2. Änderung des Bereiches 1 des B-Planes Nr. 3 der Gemeinde Bobitz

Planzeichnung , M 1:750

Entwurf

Stand: 22.04.2025

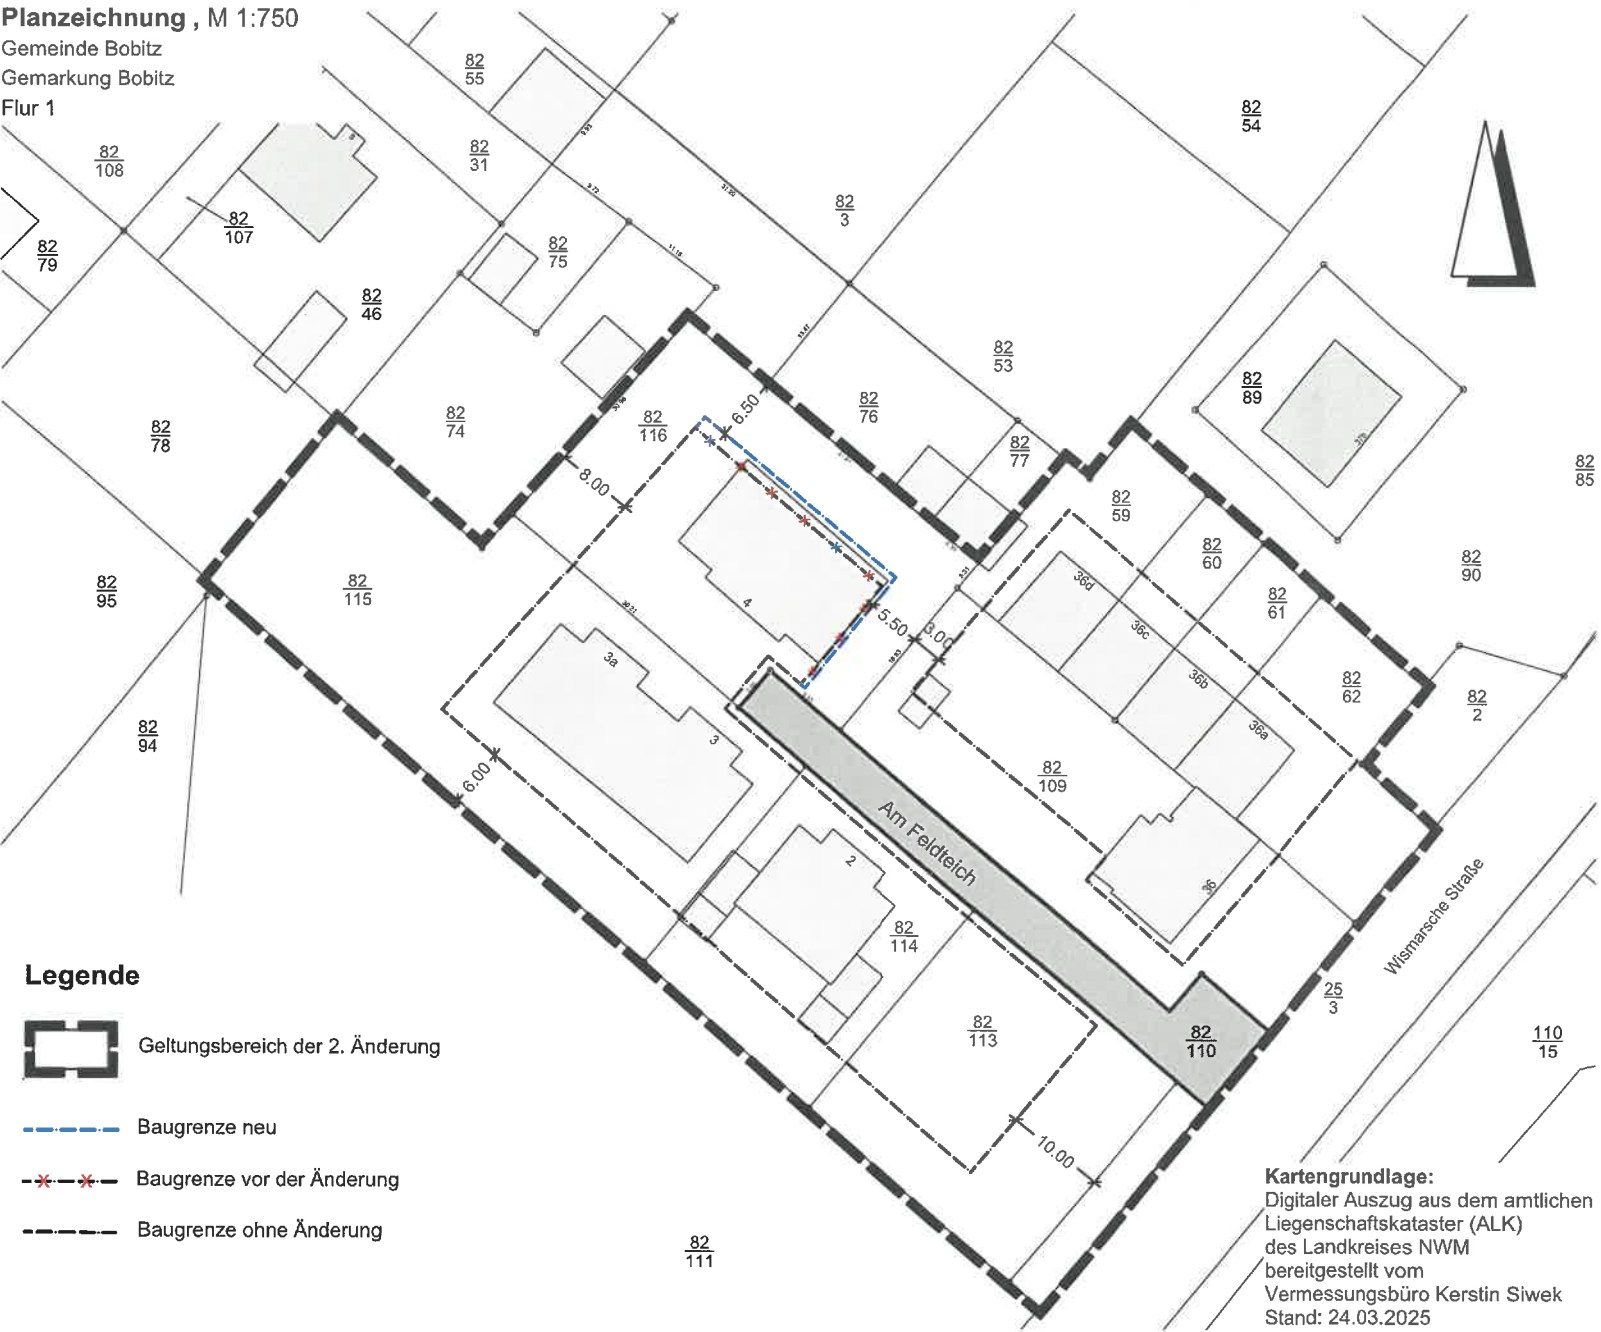
Änderungsbefehl:

Die derzeit rechtskräftige nördliche und östliche Baugrenze wird aufgehoben.

Die nördliche Baufeldgrenze auf dem Flurstück 82/116 wird auf einen Abstand von 6,5 Metern parallel, gemessen von der nördlichen Flurstücksgrenze des Flurstücks 82/116, nach Süden festgesetzt.

Die östliche Baufeldgrenze auf dem Flurstück 82/116 wird auf einen Abstand von 5,5 Metern parallel, gemessen von der östlichen Flurstücksgrenze des Flurstücks 82/116, nach Westen festgesetzt.
